**MRAe**

**Avis délibéré sur le projet d'exploitation  
du Parc éolien des Tierces  
à Doux (08)  
porté par la société Parc éolien des Tierces (VSB)**

n°MRAe 2022APGE131

**Figure 2 : Contexte éolien vis-à-vis des parcs environnants**

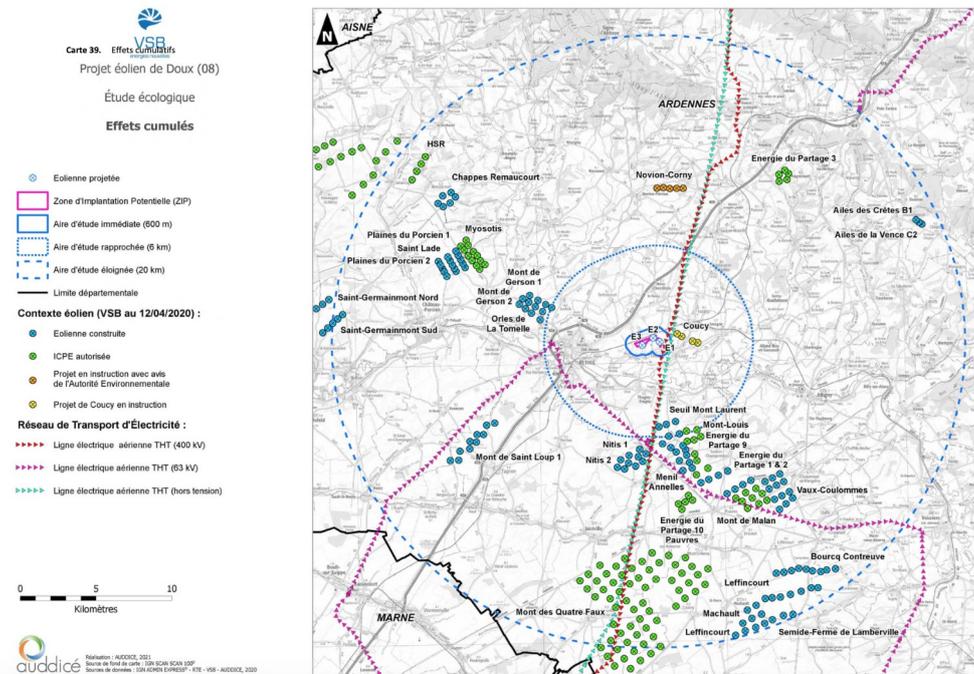
Le parc éolien des Tierces s'insère dans un secteur déjà concerné par le développement de l'éolien avec un groupe de 10 parcs (en construction et en exploitation) situés au sud/sud-ouest de la ZIP et accentuant l'effet barrière sur les oiseaux migrateurs (Cf. Figure 2 ci-avant). **À l'ouest de la ZIP, dans l'aire d'étude éloignée, un deuxième groupe de 8 parcs éoliens génère un effet d'entonnoir avec le premier groupe d'éoliennes et concentre les oiseaux vers les éoliennes du projet.** De plus, l'enjeu migratoire fort révélé par le SRE Champagne-Ardenne traverse l'aire d'étude rapprochée d'est en ouest en rasant le sud de la ZIP.

**Figure 4 : Sensibilités de l'avifaune d'après le SRE Champagne Ardenne (gauche) et occupation de la zone d'étude de certaines espèces en migration postnuptiale (droite)**

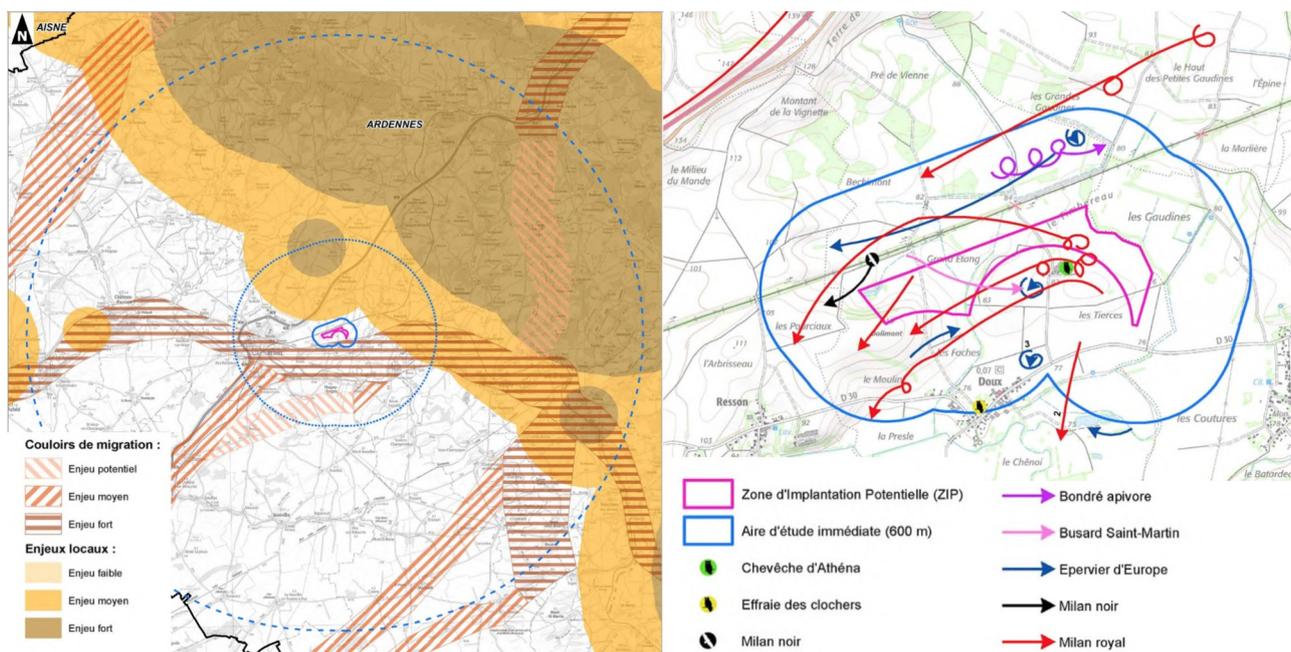
La ZIP se trouve à proximité d'un couloir de migration principal dans la vallée de l'Aisne (Cf. Figure 4 ci-après). La vallée de l'Aisne, située en limite sud de la ZIP, est considérée comme étant à enjeu migratoire fort d'après le SRE Champagne-Ardenne. De plus, les inventaires réalisés au cours de l'étude montrent une diversité avifaunistique élevée en période de migration avec notamment la présence de nombreuses espèces sensibles à l'éolien telle que le Milan royal.

L'Ae constate également que la ZIP est traversée dans son ensemble par des déplacements du Milan royal en période de migration postnuptiale (Cf. Figure 4 ci-après). En ce sens et à la suite d'une demande de compléments par l'Inspection des installations classées, le pétitionnaire a transmis des nouveaux documents mentionnant un enjeu très fort pour le Milan royal et particulièrement en période de migration.

**L'Ae considère que le site du projet est inadapté à l'implantation des éoliennes au regard de la proximité avec un couloir de migration principal, de la diversité des espèces d'oiseaux fréquentant le site ainsi que des enjeux forts pour de nombreuses espèces et de l'enjeu très fort concernant le Milan royal, voire également la Cigogne noire.**

**L'Ae recommande au pétitionnaire d'étudier une autre localisation pour ce parc qui présente des impacts potentiels forts sur la faune migratrice et notamment le Milan royal, le Busard Saint-Martin, voire la Cigogne noire.**

**Figure 5 : Sensibilités des chiroptères d'après le SRE Champagne Ardenne (gauche) et niveau d'enjeux identifiés au cours de l'étude vis-à-vis des chiroptères (droite)**

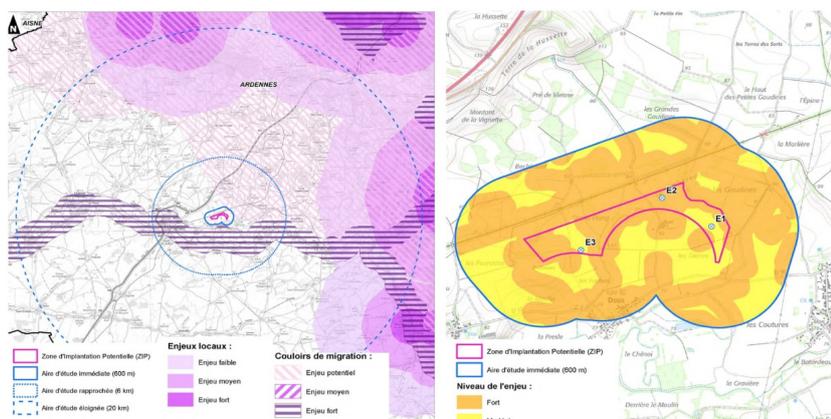
- une diversité spécifique forte avec 16 espèces sur les 24 recensées en Champagne-Ardenne ;
- une activité forte au niveau des secteurs bocagers, des haies, des prairies et des villages ;
- la proximité de la ZIP avec un couloir migratoire à enjeu fort d'après le SRE Champagne Ardenne (Cf. Figure 5 ci-après).

Les enjeux liés aux chauves-souris sont donc considérés comme forts au niveau des haies, des prairies, des secteurs bocagers et des villages. Les parcelles cultivées en elles-mêmes sont peu attractives pour les chiroptères, mais du fait de l'activité et de la diversité importante de chauves-souris sur l'ensemble de la ZIP, des individus transitent également sur ces secteurs, les enjeux y sont donc considérés comme modérés.

**L'Ae n'a pas d'autres remarques sous réserve que l'analyse fine des suivis environnementaux post-implantation des parcs voisins ainsi que les résultats des suivis post-implantation du parc éolien des Tierces ne mettent pas en évidence une mortalité accrue des chiroptères.**

***Le cas échéant, l'Ae recommande au pétitionnaire de revoir les paramètres de bridage au regard des résultats des suivis d'activité et de mortalité des chiroptères.***
